两户共墙，露台敞开，坡顶简洁

两栋楼各内移1米，单栋尺寸不变，总宽27.6米；院墙连接实体外墙，中央走廊分隔墙取消。保留柱位按原图，柱身与墙同色；取消二层露台8处多余柱段。勒脚连续包过窗下与柱脚，门口断开。

一层：走廊围护与天井入口

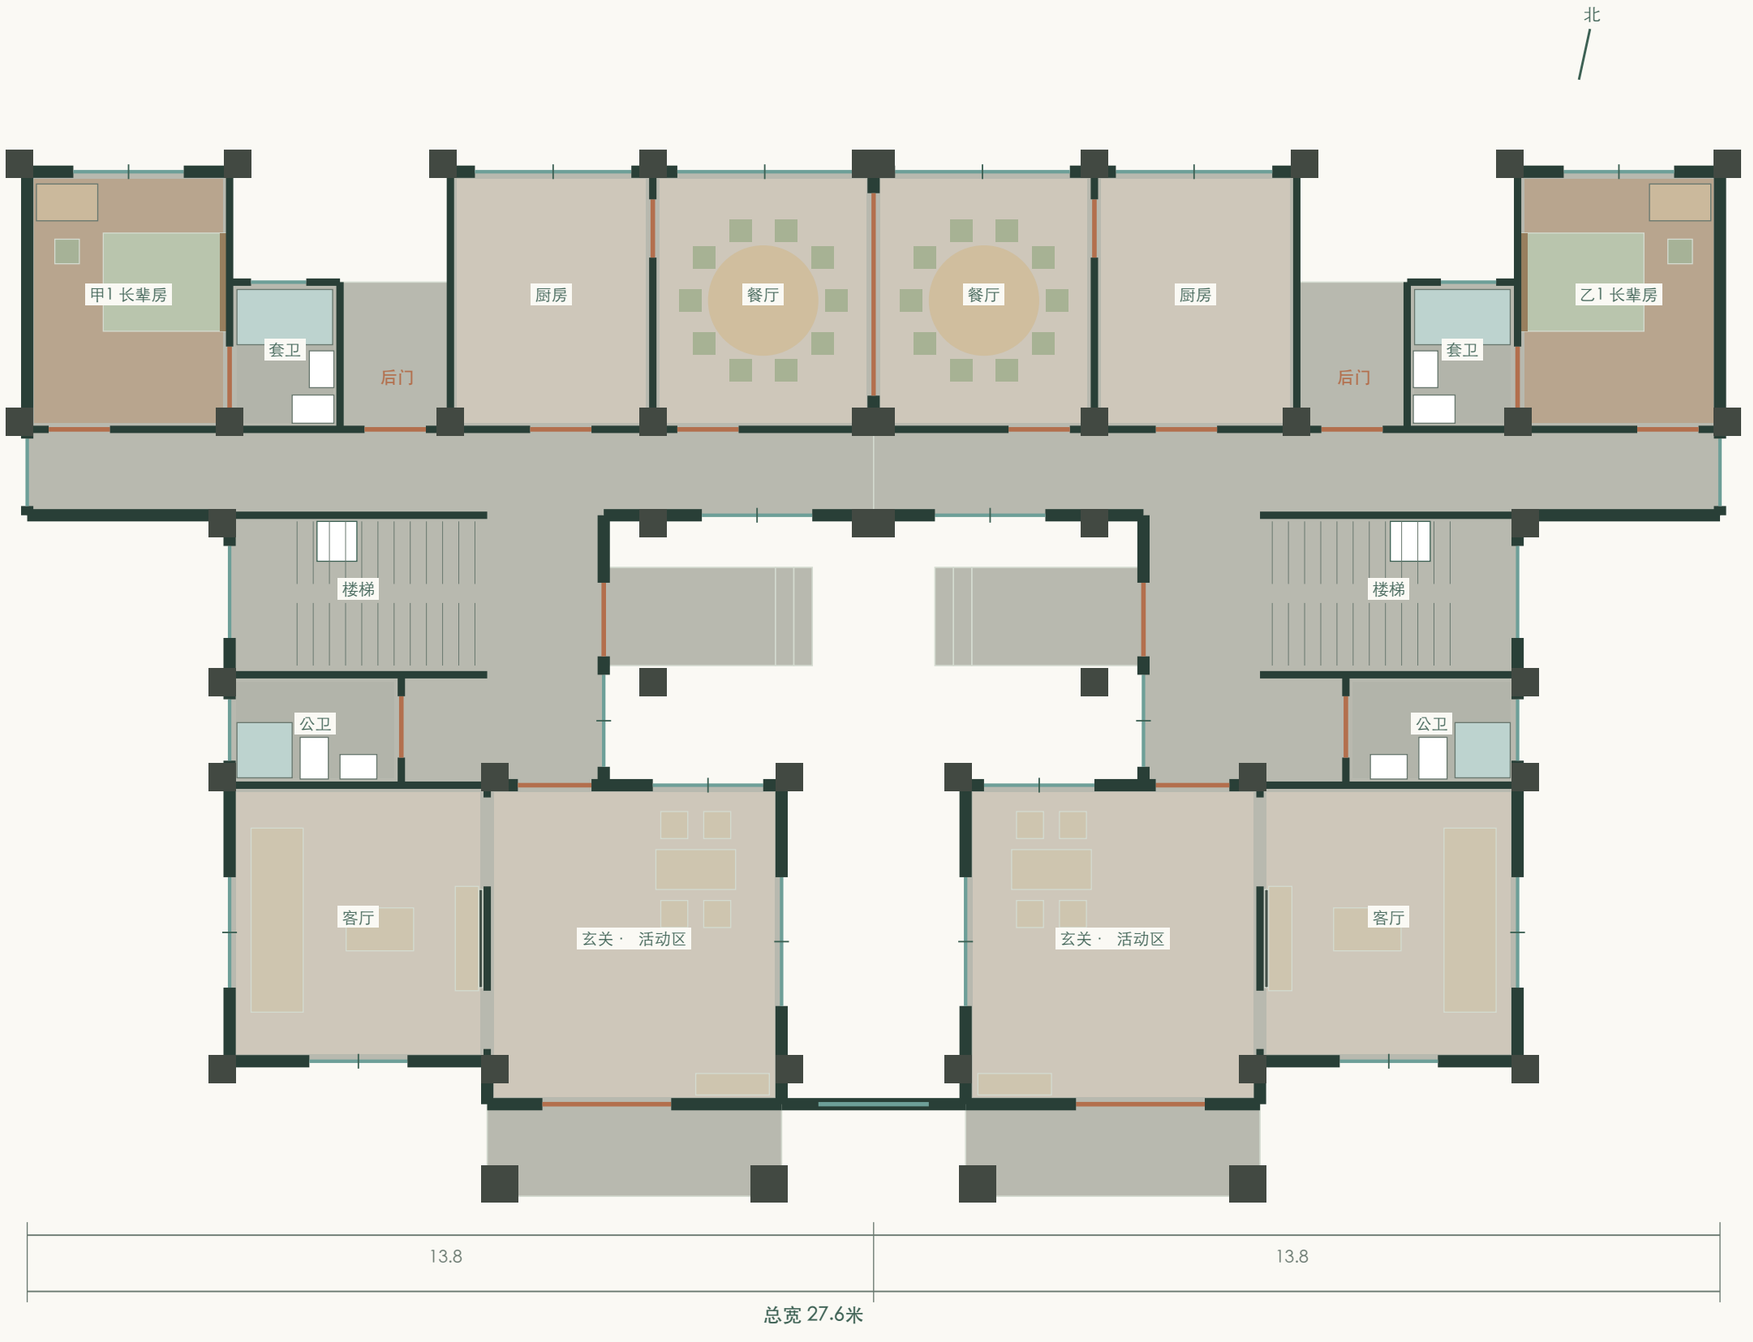
恢复朝天井的带窗墙，保留玄关北门、北侧后门及院墙花窗。

长辈房、厨房与四处卫浴保留，卧室不新增朝天井的洞口。

每户走廊设1.20米外开玻璃天井门；门外2.80米深平台，再接三级150毫米台阶。

天井侧1.50米窗，后排走廊及玄关北侧1.80米窗，窗台1.00米、窗头2.45米。

两餐厅共墙设3.30米活动隔断；春节打开可供两桌20人同餐。

保留原柱位和连续勒脚；洗衣机仍在两户一层楼梯下。

门窗：中分双扇，全部打开

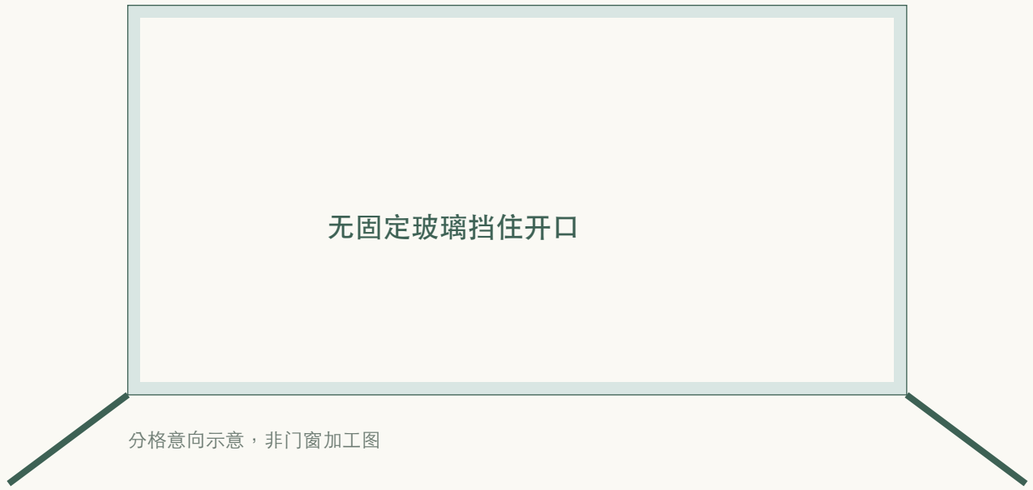
44处宽窗双扇、14处窄窗单扇外平开；14处卫浴上悬窗；8处楼梯窗固定。原窗位置保留，新增14处走廊窗及2处玄关北窗。

两扇分别铰接在左右外框，中间随扇开启，不留固定玻璃或固定中梃阻挡。网页点击窗可展示90°开启，再点关闭。

14处窄窗整扇向外平开，14处卫浴窗采用整扇上悬：顶部铰接固定，底边向外抬起，模型暂示意30°。楼梯间8扇窗固定，不设置开启把手。

新增走廊窗采用1.50米或1.80米宽度；一层窗台1.00米，二三层1.20米，窗头统一2.45米。公共走廊与玄关向天井采光，不向两户共墙卧室开窗。

新走廊窗的把手中心暂按距地1.50米；实际开启角度、五金、纱窗、防雨、玻璃及限位须深化，本页不是订货依据。

团圆宴：隔断打开，两桌20席

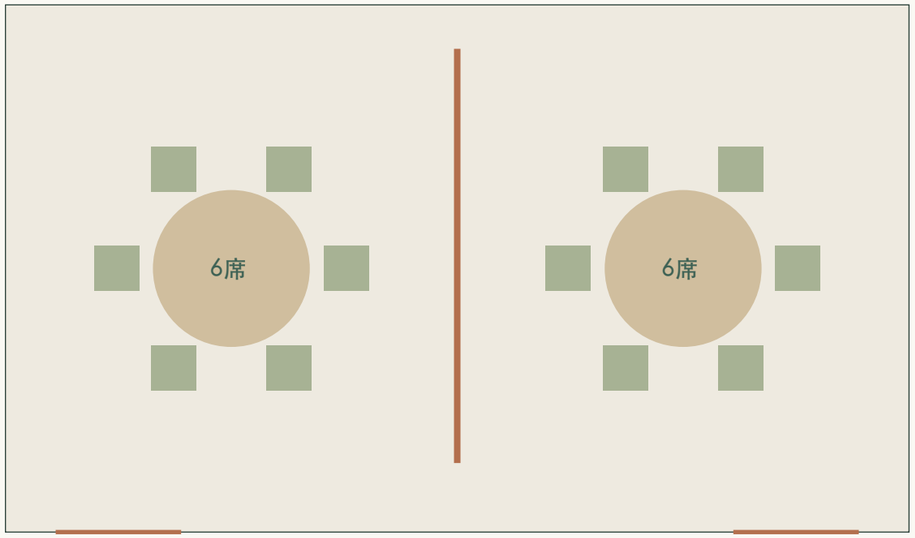
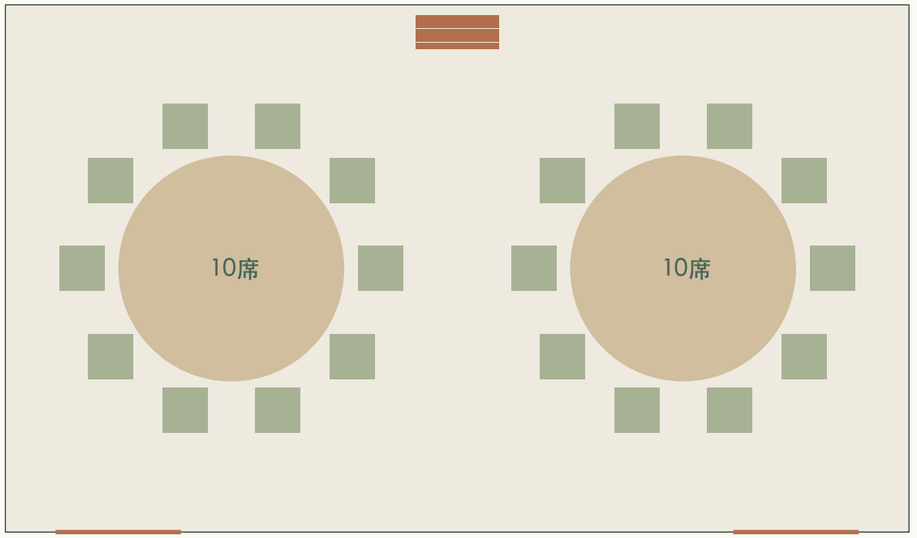
取消原2米中缝连接体后，餐厅合并轴线范围约7.2×4.2米，约30.2平方米。

桌椅为布置意向，保留通向厨房和公共走廊的入口；中间活动隔断不承重。实际家具尺寸与拉椅、端菜通道应现场放样确认。
